**Informe Consolidado de Solicitud de Aclaraciones, Rectificaciones y/o Ampliaciones
Complementario a la Declaración de Impacto Ambiental del Proyecto "Parque Fotovoltaico
Auco Sunlight"**

El presente Informe Consolidado de Solicitud de Aclaraciones, Rectificaciones o Ampliaciones a la Declaración de Impacto Ambiental del proyecto "Parque Fotovoltaico Auco Sunlight", contiene las observaciones generadas en virtud de la revisión de la Adenda.

Imagen: Ubicación CAV (círculo amarillo) respecto de la ubicación del proyecto Auco Sunlight (círculo rojo)

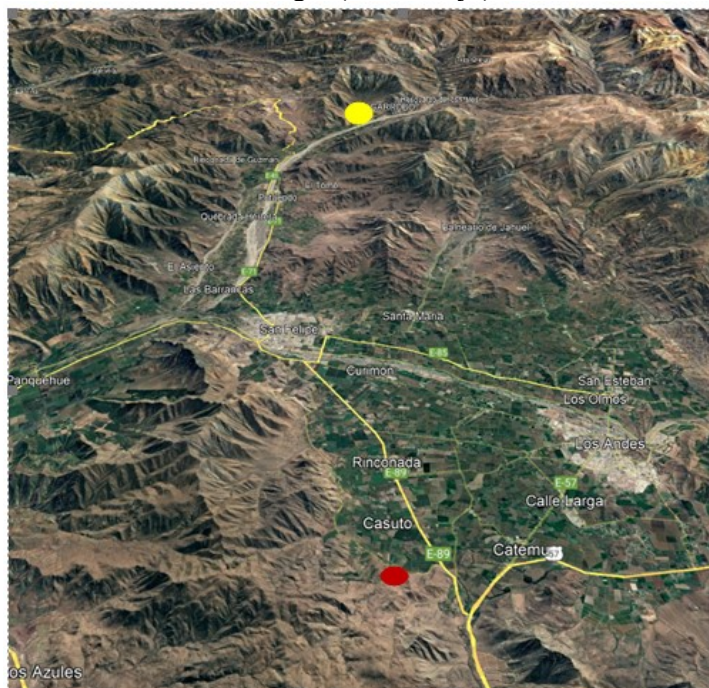
37. Revisar el sector de implementación del Compromiso Ambiental Voluntario para la reforestación para la recuperación de un individuo de *Prosopis chilensis* (Algarrobo) que se detalla en el numeral 5.1.1 del Anexo F de la Adenda, considerando la plantación en un predio del sector donde se genera la intervención.

Tal como se observa en la siguiente imagen realizada utilizando las coordenadas *Prosopis chilensis* 1, círculo amarillo, se encuentra considerablemente alejado del lugar donde se ejecutarían las obras del proyecto, círculo rojo.

En caso de corresponder, entregar antecedentes técnicos que justifiquen la plantación de los nuevos individuos en el sector que se indica en la Adenda y no asociados al sector de donde se cortara.
